R.E.N.A.R.D.

Objet : Premier avis sur la révision du PLU¹ de Tigeaux

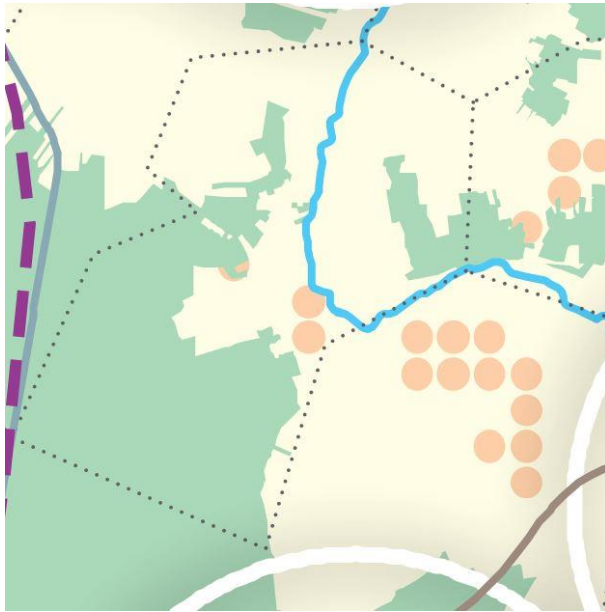
Les parties rayées rose sont en site naturel classé, la partie urbanisée de la commune se trouve en site naturel inscrit par décret du 28 mars 2007 (extrait de la carte sur le site de la DRIEE²). Le rapport de présentation ne mentionne ni le site naturel classé, ni le site naturel inscrit, qui figurent pourtant dans les servitudes annexées. L'article L341-10 du code de l'environnement soumet à autorisation ministérielle, la plupart du temps, les travaux (permis de construire, notamment, projetés en site naturel classé : « **Les monuments naturels ou les sites classés ne peuvent être détruits ni être modifiés dans**

leur état ou leur aspect sauf autorisation spéciale ».

Il paraît donc bien difficile de prévoir des extensions de l'urbanisation dans le site naturel classé.
